「出戸西方断層による地震」の地震動評価における不確かさを考慮した断層モデル

(a) 出戸西方断層による地震の断層モデル
(傾斜角の不確かさを考慮した断層モデル)

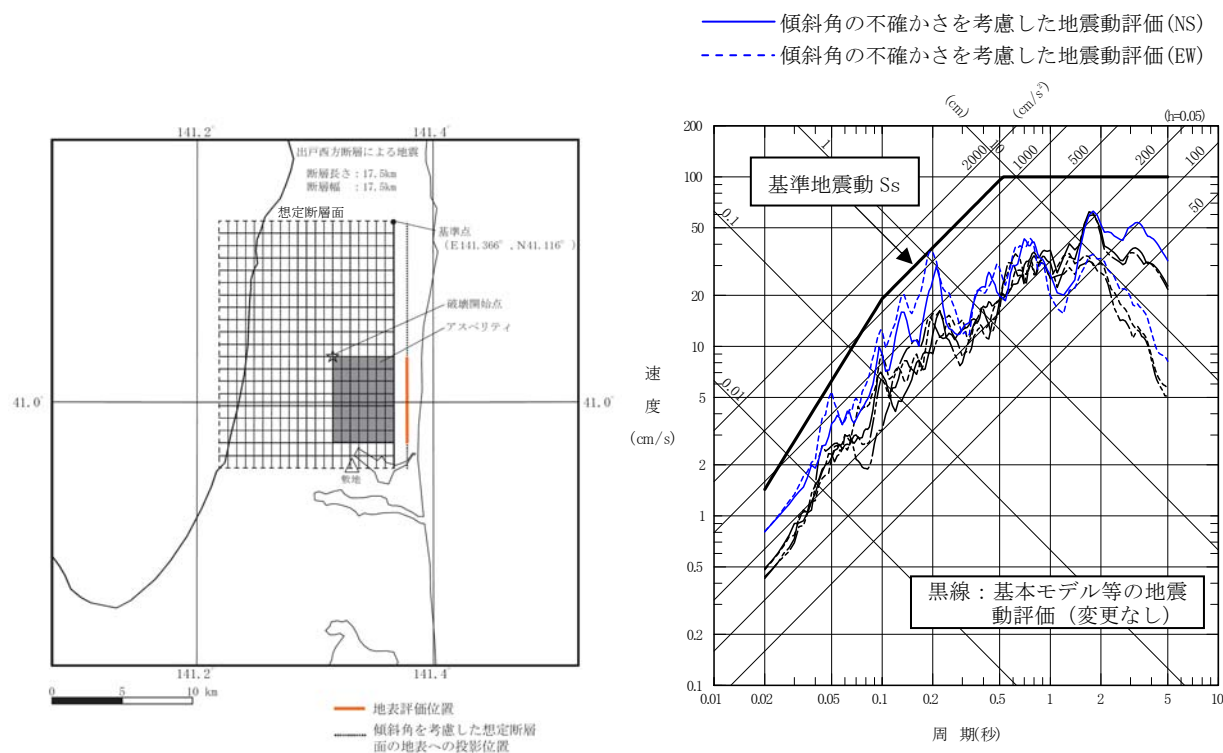
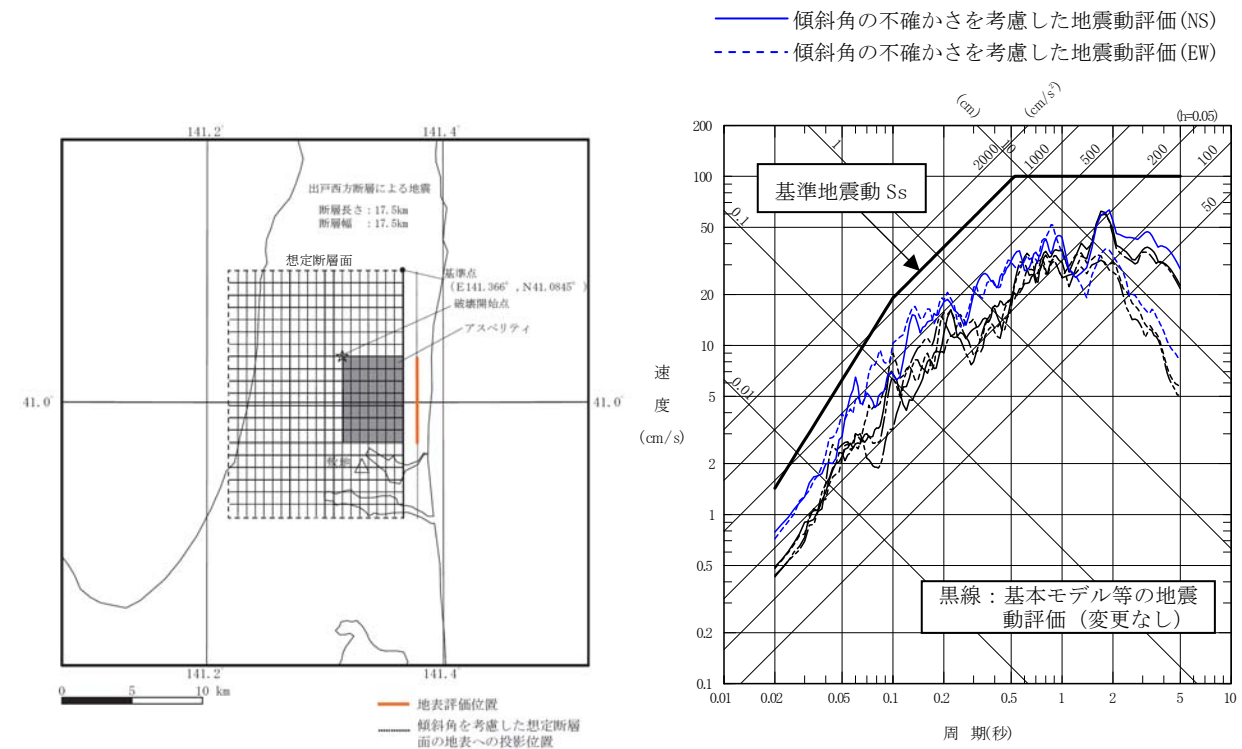
- 「出戸西方断層による地震」の地震動評価における断層モデルのうちの一部、すなわち傾斜角の不確かさを考慮した断層モデルについては、出戸西方断層の南方で、出戸西方断層と構造が異なる位置に想定断層面の南端を設定。

- 「出戸西方断層による地震」の地震動評価における断層モデルのうちの一部、すなわち傾斜角の不確かさを考慮した断層モデルについては、地表評価位置から南北均等に拡がるよう想定断層面の位置を見直した。

- 今回見直した断層モデルも用いて「出戸西方断層による地震」の地震動評価を行ったが、これまでの基準地震動 Ss に変更はない（上回らない）ことを確認。
